AUTORITA' di BACINO del RENO

II.3 - BACINO DEL TORRENTE SILLARO

MODIFICA DELLE FASCE DI PERTINENZA FLUVIALE
IN COMUNE DI DOZZA LOC. MONTICINO BIANCO

RELAZIONE

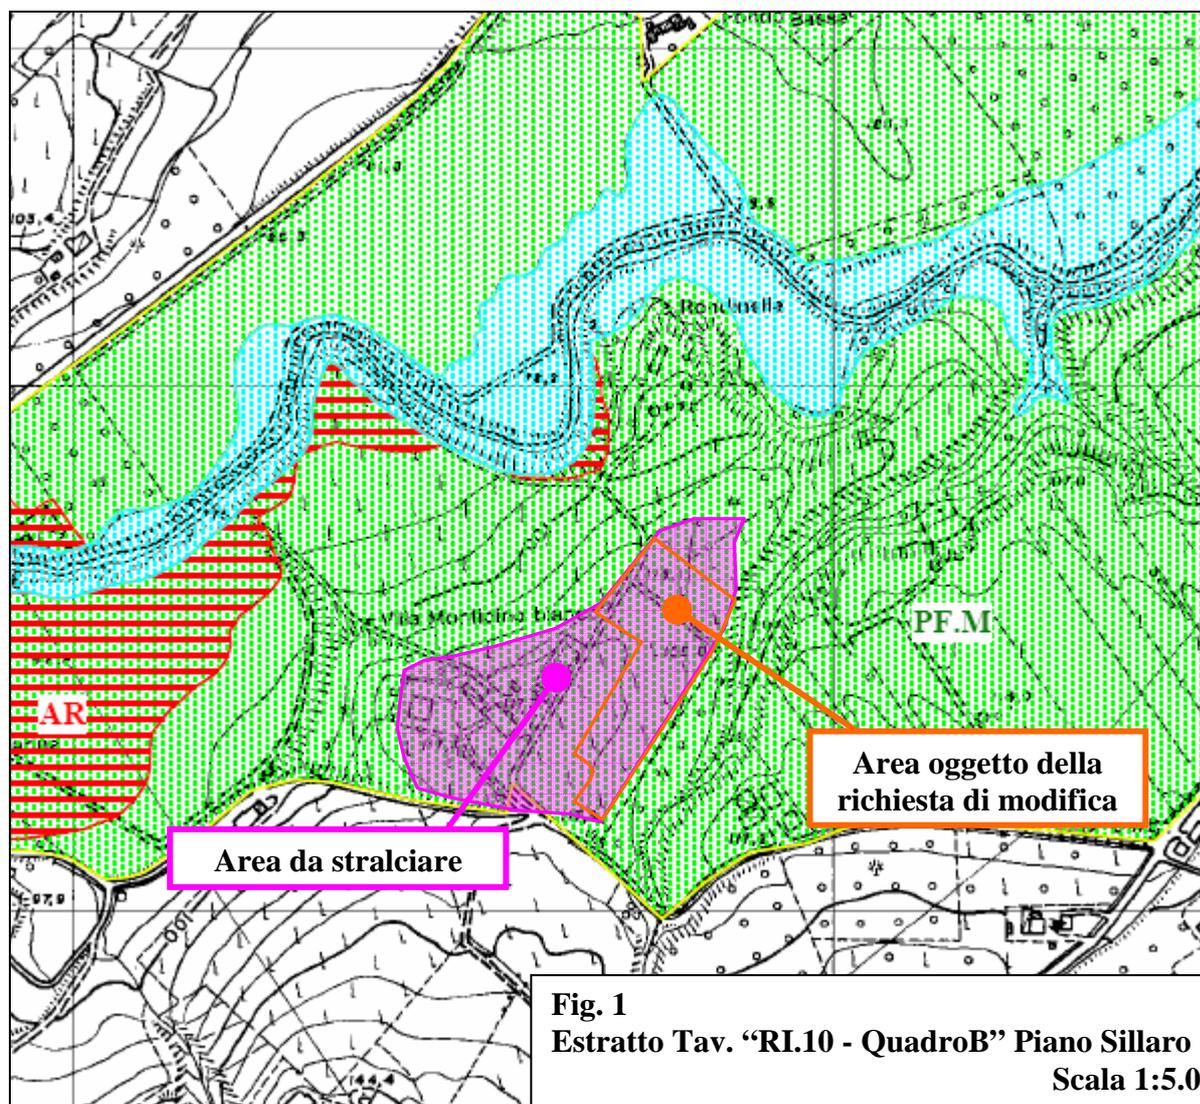
Il Comune di Dozza ha avanzato la richiesta di modifica della fascia di pertinenza fluviale, di cui all'art. 18 del PSAI relativo al Sillaro, presente in destra idraulica del torrente Sellustra. L'area oggetto della richiesta di modifica è quella indicata nella figura 1 di seguito riportata.

- uno studio idraulico, condotto dal prof. ing. Sandro Artina, in cui si dimostra che l'area in questione non è inondabile per piene del Sellustra conseguenti ad eventi di pioggia con tempi di ritorno di 200 anni; la quota massima raggiungibile dall'acqua è pari a circa 83 m s.l.m. mentre l'area in questione è certamente posta ad una quota superiore a 100 m s.l.m.;
- una verifica della situazione geologica, geomorfologica e litostratigrafica, predisposta dal dott. Stefano Cappai, che si conclude affermando l'area non è soggetta a fenomeni di instabilità e che eventuali interventi non incrementano il pericolo di innesco di fenomeni di instabilità dei versanti.

Per i motivi sopra esposti si ritiene, anche a seguito di un sopralluogo effettuato, che non vi siano elementi ostativi allo stralcio dell'area in questione, "adattata" alla morfologia dei luoghi, dalla fascia di pertinenza fluviale in quanto è venuta a cadere la motivazione principale posta alla base della perimetrazione di tale fascia: impedire il verificarsi di condizioni tali da dover intervenire con opere strutturali, aumentando l'artificialità dei corsi d'acqua, per evitare inondazioni e/o instabilità delle aree con presenza di edifici ed opere strutturali che possono costituire rilevanti fattori di rischio idrogeologico.
